ELAN SAVIGNY ENVIRONNEMENT

octobre 2019

Concertation préalable - ZAC de la gare

Illustration donnée à titre indicatif

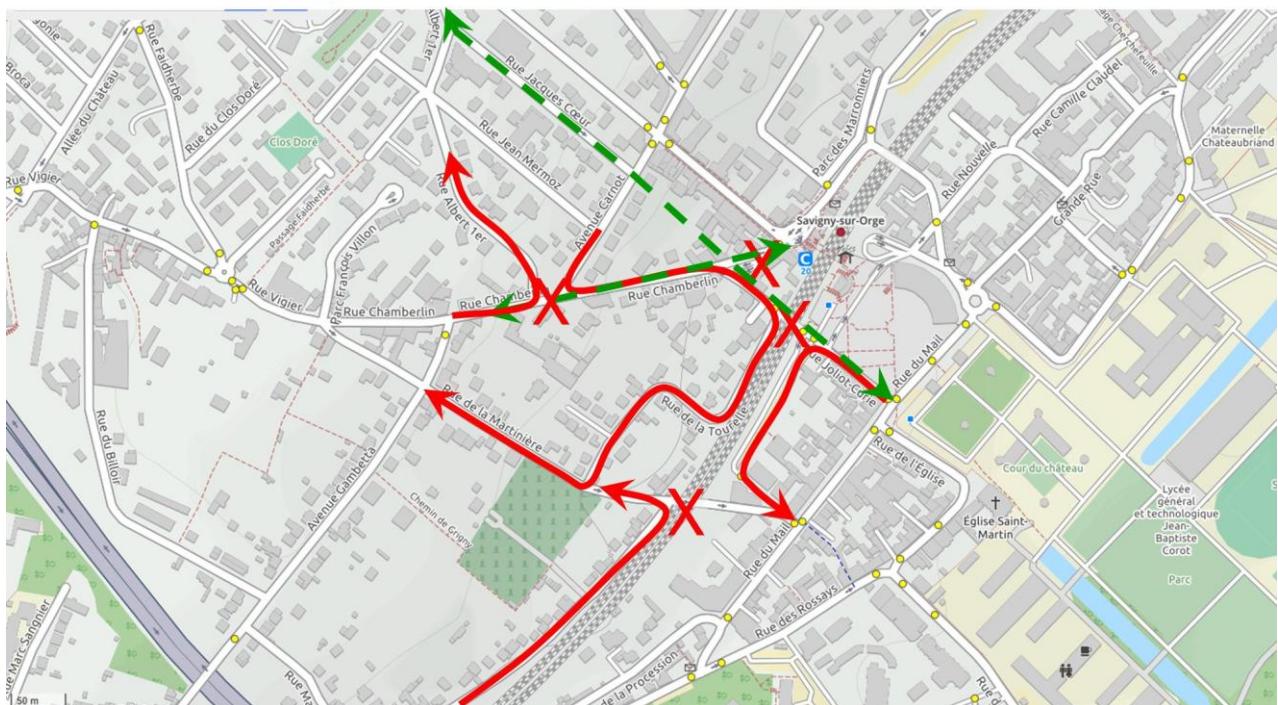
Exemple : les passages sous les voies ferrées des rues Joliot Curie et de la Martinière sont très étroits et sont malgré tout très utilisés en itinéraires malins par de nombreux automobilistes. Ils n’ont pas de perspective d’élargissement. On pourrait les réserver aux piétons et aux cyclistes et organiser la circulation générale pour assurer la desserte des riverains et dissuader les applications comme WAZE d’envoyer le trafic de transit par ces rues de desserte locale. D’autres coupures - sur la rue Chamberlin notamment – pourraient renforcer ces mesures de pacification.

Itinéraires piétons / vélos
 Desserte locale sans transit

Passage réservé aux piétons et vélos,
éventuellement aux bus

Illustration donnée à titre indicatif

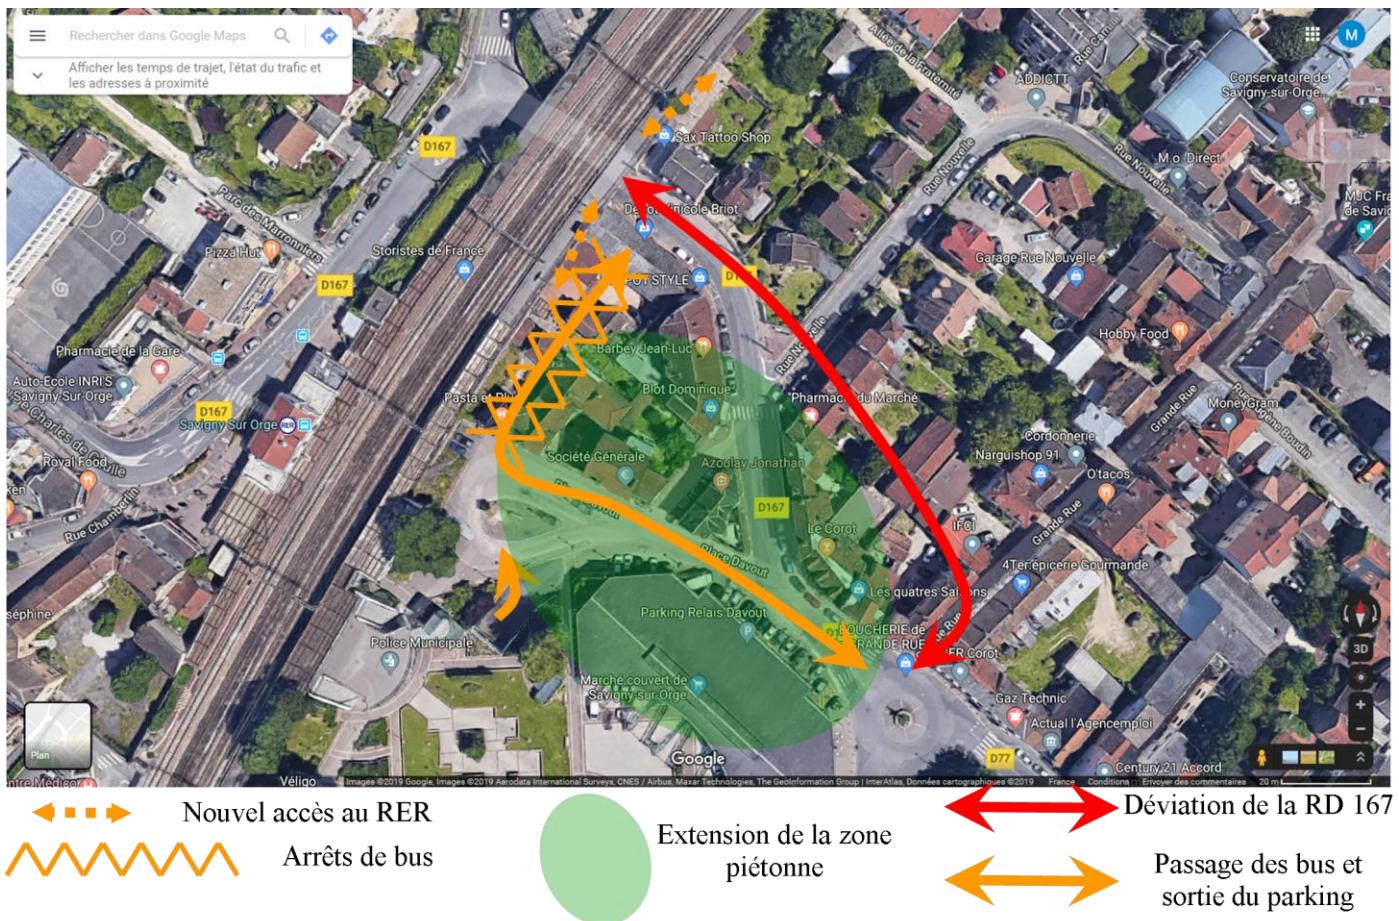
- **Marché et commerces de proximité** : Il pourrait être intéressant d'améliorer la complémentarité du marché forain et des commerces existants de part et d'autre de la RD 167 (rue Louis-Jacques Mézard) en déportant celle-ci derrière le linéaire de commerces riverains entre la Grande Rue et la rue Nouvelle. Bar/tabac, boulangerie, librairie, pharmacie, boucheries, habillement et banques seraient ainsi rattachés à l'espace piétonnier de la place Davout pour l'agrément de la clientèle. La sortie du parking souterrain et les arrêts de bus pourraient se regrouper le long de la voie ferrée avec un nouvel accès au RER C muni d'un escalier de chaque côté de la RD 167.

Donner plus de transparence aux parois de la halle est une bonne idée.
